## 改善箇所説明図

ステアリングギヤボックス

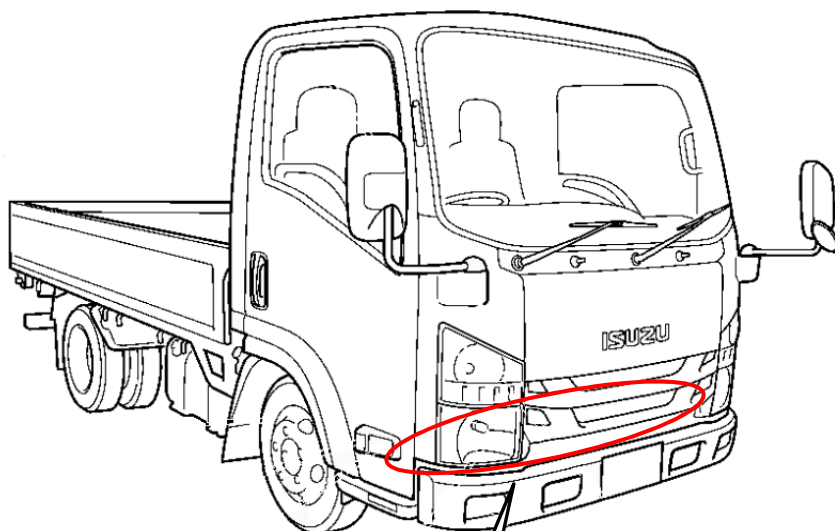
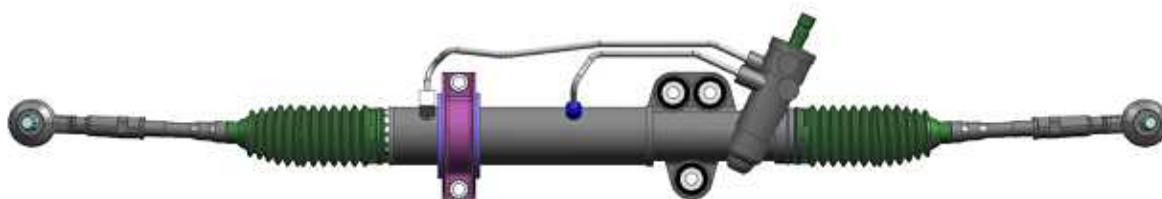
基準不適合発生箇所

小型トラックのステアリングギヤボックスにおいて、装着指示が不適切なため、切れ角の大きい仕様を装着したものがある。そのため、ハンドルを最大限度まで切った状態で急制動をした場合、タイヤが他の部品と接触するおそれがある。

改善の内容： 全車両、ステアリングギヤボックスを正規品に交換する。

識別： ステアリングトランスファーギヤに白色ペイントを塗布する。
